Gremium: Rat
Sitzung am: 25.06.2020

**Vorhabenbezogener Bebauungsplan Nr. 49
Kaiser-Carré, Wohn- und Geschäftshaus
Plangebiet: Bereich zwischen Kaiserstraße, Cecilienstraße und Theodor-Heuss-Straße im
Siegburger Zentrum**

Eingegangene Stellungnahmen und Abwägungsvorschlag der Stadtverwaltung

[Kaiser Carree - Alternative Dachbereich.pdf](#) (bb_13822_kaiser_carree_-_alternative_dachbereich.pdf)

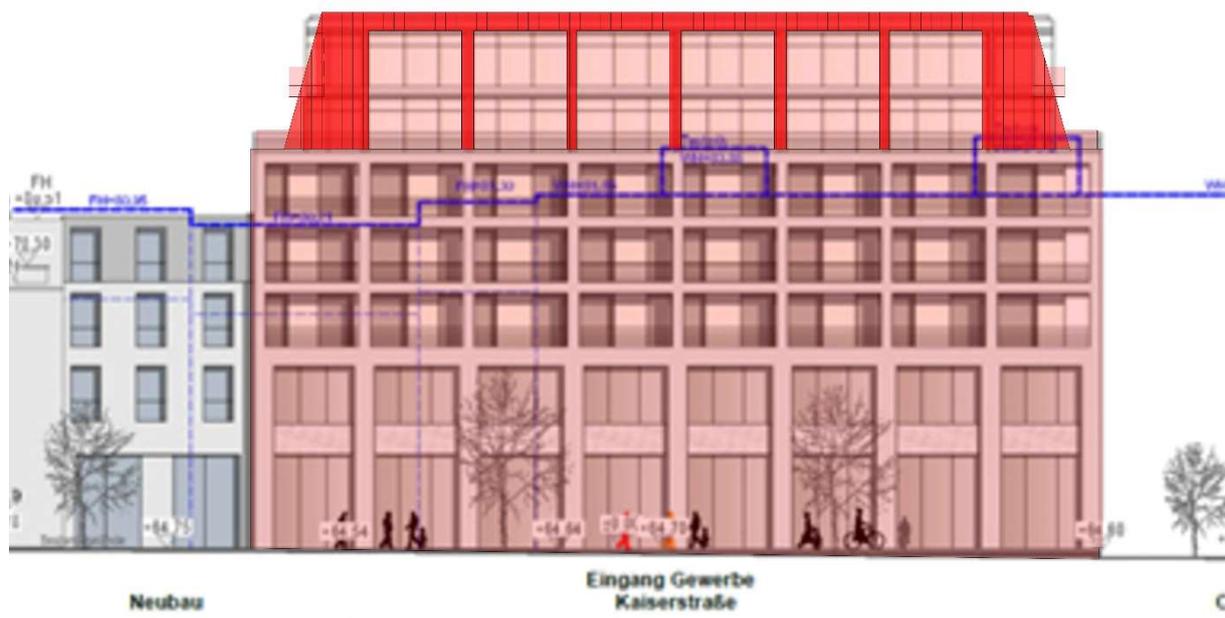
Mir ist nicht eindeutig klar ob ich als „nicht mehr“ Siegburger Bürger überhaupt eine Stellungnahme abgeben kann? Trotzdem möchte ich als ehemaliger und an der Stadtentwicklung weiterhin interessierter Beobachter den im Vorfeld bereits diskutierten Vorschlag zur Ausbildung des 5. / 6. Obergeschosses als Mansarddach (jedoch nur 3-seitig, straßenseitig orientiert) nochmals als Alternative in die Diskussion bringen.

Bei gleichzeitigem Vorziehen der Traufkante durch ein ca. 70° Grad steiles Dach würde für den Investor nur ein geringer bis gar kein Verlust vermarktbarer Flächen entstehen, aber den Übergang zum anschließenden Steildachstadtbild angemessener ausbilden. Neben den verbleibenden großzügigen Loggien könnte die Dachhaut aus einer Bekleidung in anthrazitfarbenen Zinkblechscharen den optischen Übergang zur Ziegeldeckung der Kaiserstraße darstellen. Da dies eigentlich ein erheblichen Eingriff ins Planungskonzept der Architekten darstellt, ist dieser Vorschlag jedoch nur als „so hätte man auch“ zu verstehen!

Die Stellungnahme wird zur Kenntnis genommen.

Ziel des Rücksprungs des 5. und 6. Obergeschosses straßenseitig ist, dass die Sichtachse auf den Michaelsberg nicht beeinträchtigt wird. Diese Wirkung könnte durch ein Mansarddach nicht erreicht werden. Der Stellungnahme wird insoweit nicht gefolgt.

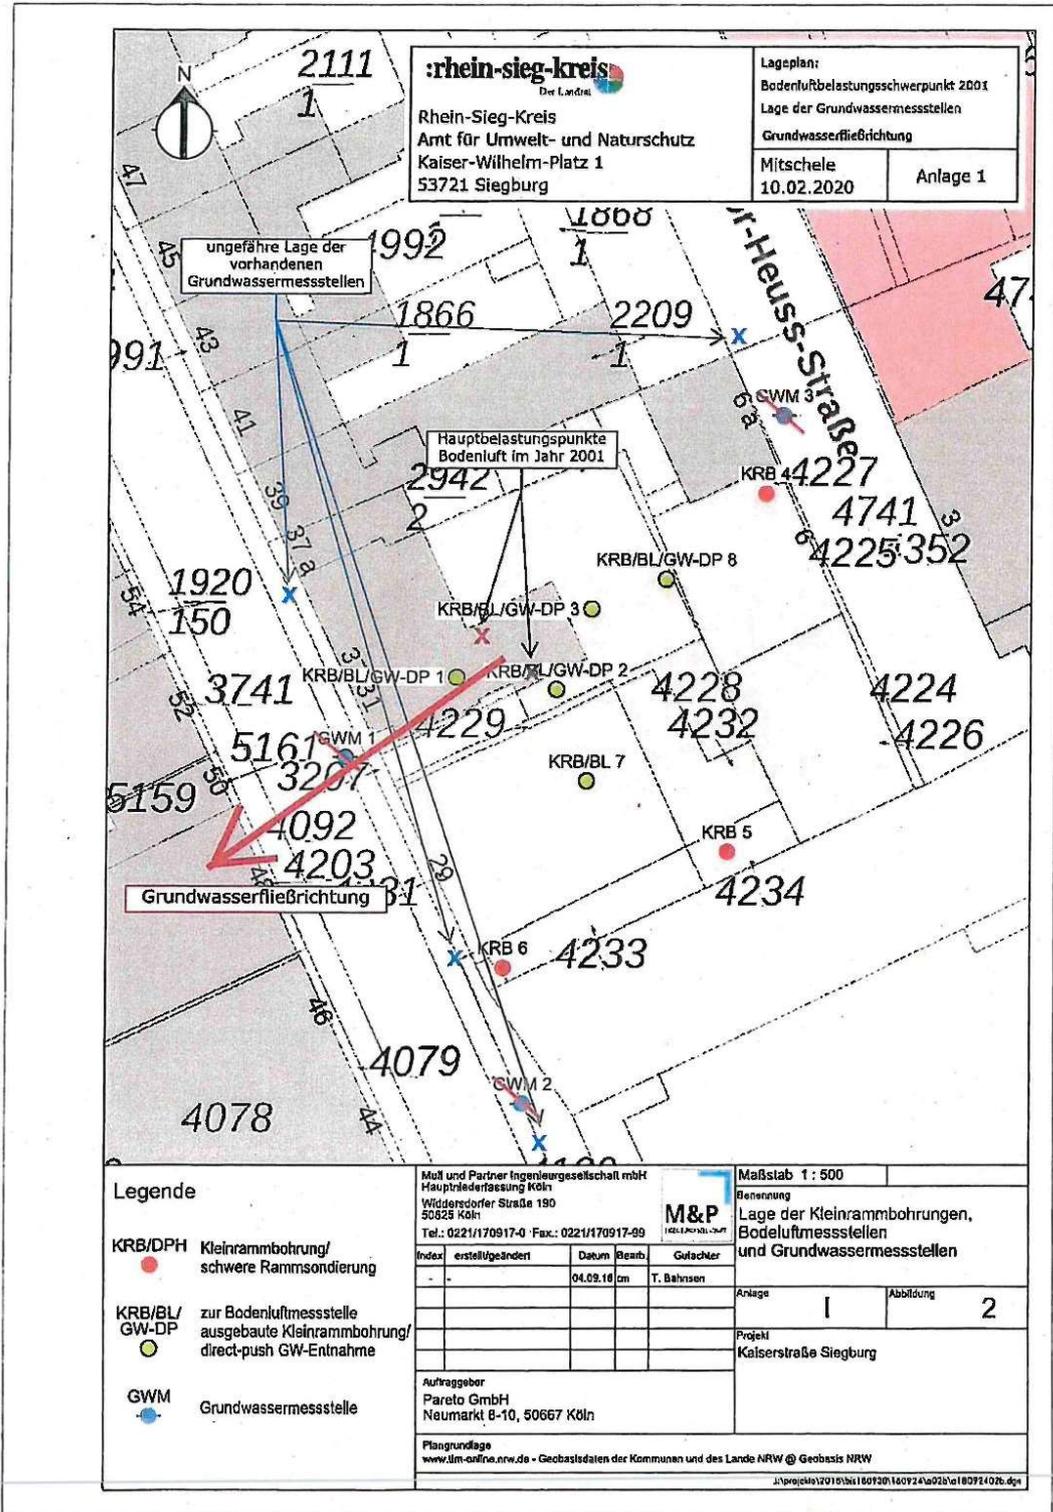
Es wird angeregt, im 2001 festgestellten Belastungsbereich und im Bereich der aktuellen Kleinrammbohrungen KRB 5 und KRB 6 = MP-03 (siehe Anlage 1) Bodenluftuntersuchungen durchzuführen. Aus den Sondierungsbohrungen zur Herstellung der Bodenluftpegel sollten schichtweise Bodenproben für eventuell erforderliche Feststoffanalysen entnommen werden. Die Bodenproben sind vor Ort, unmittelbar nach der Entnahme aus der Bohrsonde mit Methanol zu überschichten.

Die Lage der Grundwassermessstellen ist in den vorliegenden Gutachten nicht richtig dargestellt. Die tatsächliche Lage der Grundwassermessstellen (8430-020, 8430-021, 8430-022 und 8430-046) ist den Anlagen 1 und 2 zu entnehmen. Anlage 3 zeigt einen Grundwassergleichenplan (Stichtagsmessung vom 11.02.2020 durch den Rhein-Sieg-Kreis) mit dem markierten Schadenszentrum, den Grundwassermessstellen, der Grundwasserfließrichtung und einem CKW-Grundwasserbelastungsbereich im weiteren Abstrom.

Ergebnis: Die in 2018 beprobten Grundwassermessstellen (GWM 1 = 8430-020, GWM 2 = 8430-021, GWM 3 = 8430-022) liegen nicht im direkten Abstrom des im Jahr 2001 durch Bodenluftuntersuchungen festgestellten Schadenzentrums.

- Altlasten
Der Bereich der ehemaligen chemischen Reinigung (Kaiserstraße 31 – 37) wurde weiter untersucht, da sie als mögliche Quelle einer Grundwasserverunreinigung im weiteren Abstrom (Humperdinckstraße / Ringstraße) in Betracht kommt. Die Untersuchungen zur Gefährdungsabschätzung wurden mit der Unteren Bodenschutzbehörde des Rhein-Sieg-Kreises abgestimmt.

Die gesamte Auffüllung auf dem Grundstück sowie der belastete Boden im Bereich der ehem. Reinigung werden im Zuge der Baugrubenerstellung vollständig ausgehoben. Maßnahmen zum Schutz der Schutzgüter sowie der Gewährleistung von gesunden Arbeits- und Wohnverhältnissen müssen nur im Zuge der Entsiegelung sowie des Bodenaushubs getroffen werden.
- Grundwassermessstellen
Die Lage der Grundwassermessstellen wird in der „Orientierenden Altlastenuntersuchung“, M&P Ingenieurgesellschaft mbH korrigiert. In den Bebauungsplan wird ein Hinweis auf die Notwendigkeit der Erhaltung der vorhandenen Grundwassermessstellen (8430-020, 8430-022, 8430-046) aufgenommen.
- Grundwasserschutz
Der Hinweis, dass eine Entwässerung von Baugruben einer wasserrechtlichen Erlaubnis bedürfe, wird im Rahmen der Projektrealisierung berücksichtigt.

- Anlage 1: Lageplan mit Belastungsschwerpunkt 2001, GWMS, BL, KRB
- Anlage 2: Übersichtskarte Grundwassermessstellen
- Anlage 3: Grundwassergleichenplan
- Anlagen 4: Grundwassermessstellen, Datenblätter, Einmessskizzen

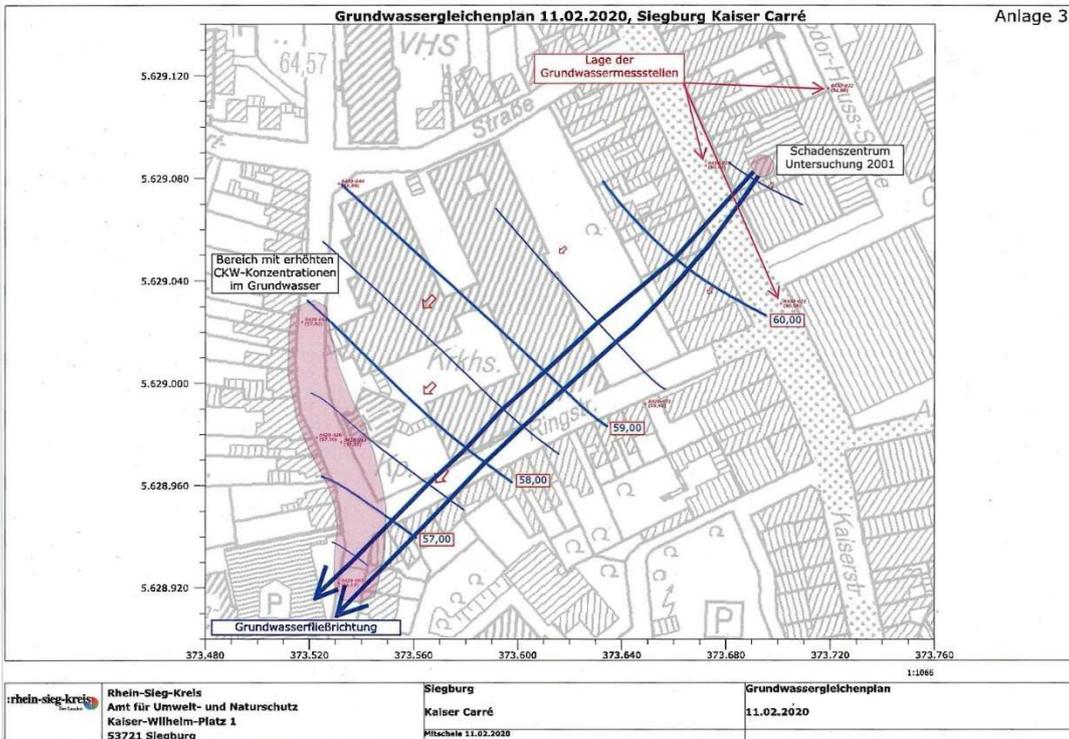
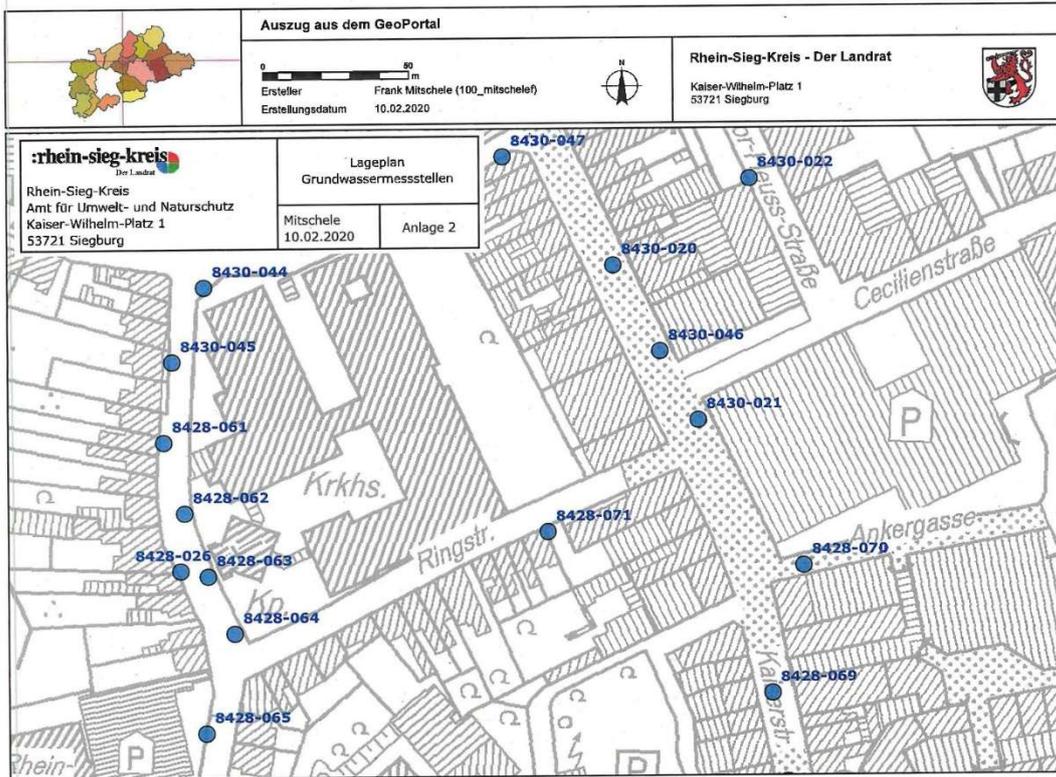
Im nahen Umfeld des Geltungsbereiches des vorhabenbezogenen Bbauungsplanes befinden sich drei Grundwassermessstellen (8430-020, 8430-022, 8430-046 – siehe Anlage 2). Die Grundwassermessstellen sind zu erhalten.

Es wird angeregt, die Grundwassermessstellen in den Planunterlagen zeichnerisch darzustellen und darauf hinzuweisen, dass diese zu erhalten, bzw. bei Zerstörung zu ersetzen sind. Die Koordinaten der Messstellen können den Einmessskizzen (siehe Anlagen 4) entnommen werden.
